VYSVĚTLENÍ ZADÁVACÍ DOKUMENTACE č. 1

„Plocha pro parkovací stání v ulici Nádražní“

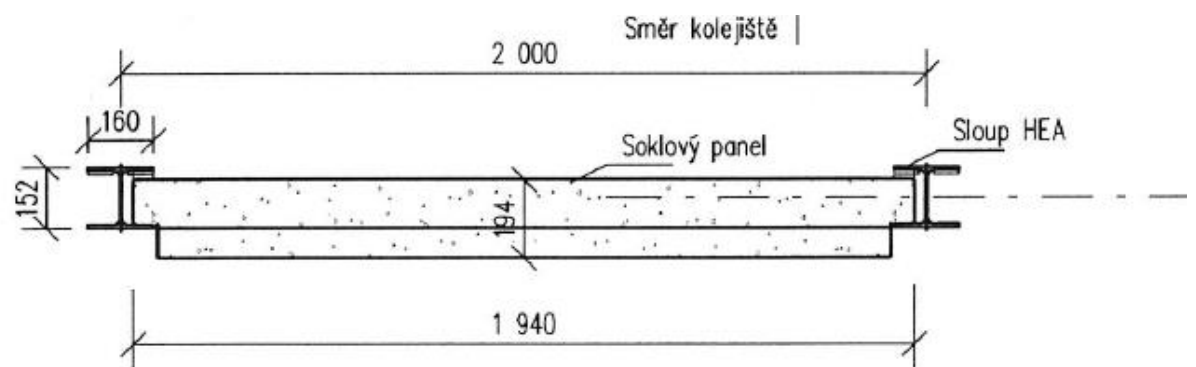
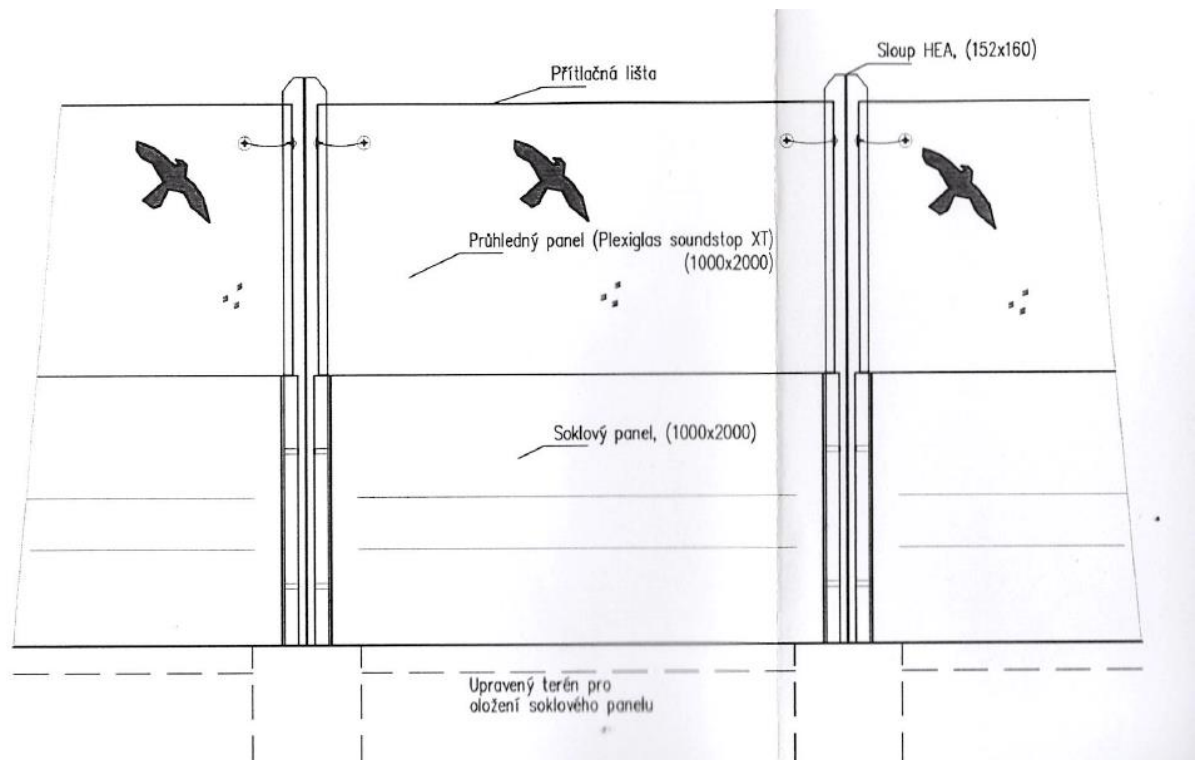
- Ve výkazu výměr č. 5b_Soupis prací s výkazem výměr II – SO 102 - Plocha pro parkovací stání, ulice Nádražní, Sokolov II - je počítáno 84 bm betonového plotu výšky 1750 mm (položka 31–36). Ve výkresové dokumentaci je celkem cca 180 bm betonového plotu – prosíme o vysvětlení co je platné (výkaz výměr anebo výkresová dokumentace?).

- V případě platnosti oplocení ve výkresové dokumentaci prosíme o doplnění kompletního výkresu betonového plotu a dále k úpravě výkazu výměr.
- Ve výkresové dokumentaci a v technické zprávě je uvedeno – je navržen betonový dílcový plot tvořený betonovými sloupky, které jsou kotveny do betonových patek o rozteči 2,58 m. Výplň tvoří střídavě průhledné plastové a betonové desky do výšky 2,4 m, Ty jsou volně vloženy mezi betonové sloupky – nekoresponduje s výkazem výměr (ve výkazu výměr jsou uvedeny pouze plotové betonové desky celkové výšky 1700 mm + zabetonování sloupku 700 mm) – prosíme o upřesnění co je správně.

- V případě použití jak betonových desek a plastové výplně prosíme o upřesnění dodavatele (veškerí dodavatelé betonových plotů umí vyrobit pouze betonové desky, případně betonové desky s ukončením s dřevěnou výplní).

- Výkresová dokumentace počítá s různou výškou oplocení, výkaz výměr počítá pouze s jednou výškou oplocení – co je správně?

Plot bude realizován pouze v zadní části parkoviště, podél kolejiště. Plot, resp. každé pole oplocení, bude tvořen sloupy z HEA profilů, betonových desek a průhledného panelu. Výška plotu je jednotná.

Výkaz výměr je opraven a doplněn,
